Breikkun Suðurlandsvegar frá Fossvöllum að Lögbergsbrekku

Grenndarkynning á
framkvæmdarleyfisumsókn

Umsögn

1. október 2021/adk
ONE/2105939

Mynd 2: Verkmörk framkvæmdarinnar austan Tröllabarna táknuð með grænu.

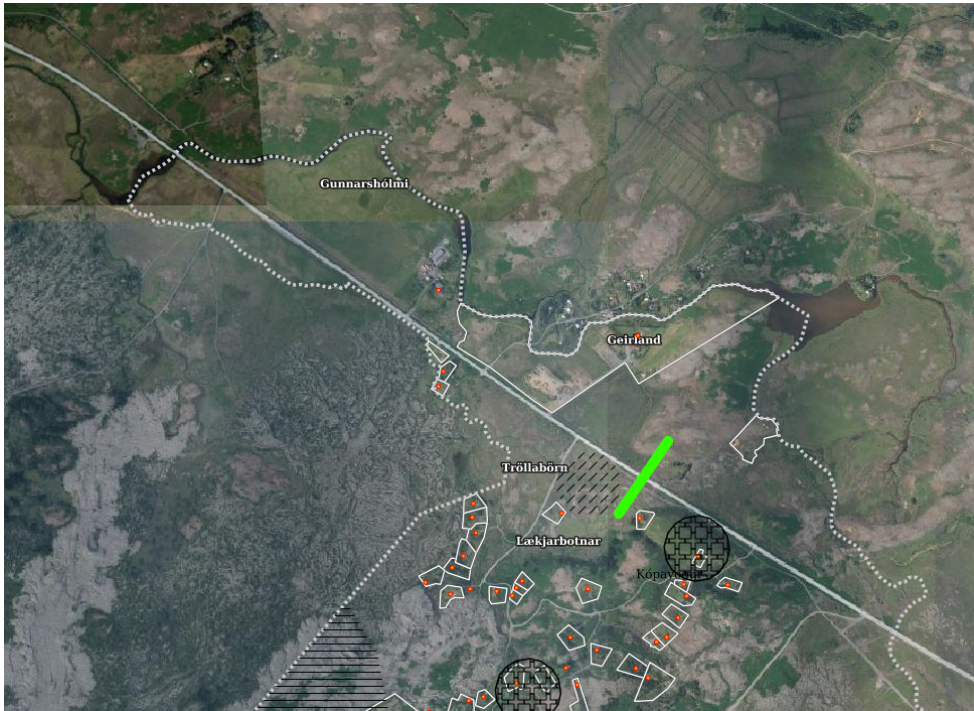
„Eigendur Gunnarshólma telja að ekki hafi verið sýnt fram á að nauðsynlegt sé að leggja 2+2 veg með svo breiðu sniði til að markmiðum framkvæmdanna verði náð og heldur ætti að skoða möguleikann á 2+1 vegi á svæðinu.“

„Þá telja eigendur að ekki hafi verið sýnt fram á að framkvæmdaraðilar muni geta náð að fylgja ákvæðum reglugerðar varðandi mörk fyrir hávaða ef 2+2 vegur verður lagður á þessum kafla.“

Með tilvísan í viðbrögð Vegagerðarinnar dags. 22. september 2021 (fylgiskjal 6) er bent á að ekki stendur lengur til að hækka vegstæði Suðurlandsvegar til þess að koma fyrir mismögulegum vegamótum við Geirland. Hæðarlega vegstæðisins mun því haldast óbreytt á umræddu svæði og áhrif á hljóðvist minni en annars. Tryggt verður að hljóðstig við Gunnarshólma verði undir mörkum reglugerðar um hávaða nr. 724/2008.

Jafnframt er áréttað að mörk svæðisins sem ofangreind framkvæmdarleyfisumsókn tekur til er frá Fossvöllum að Lögbergsbrekku rétt austan friðlýsta svæðisins Tröllabörn.
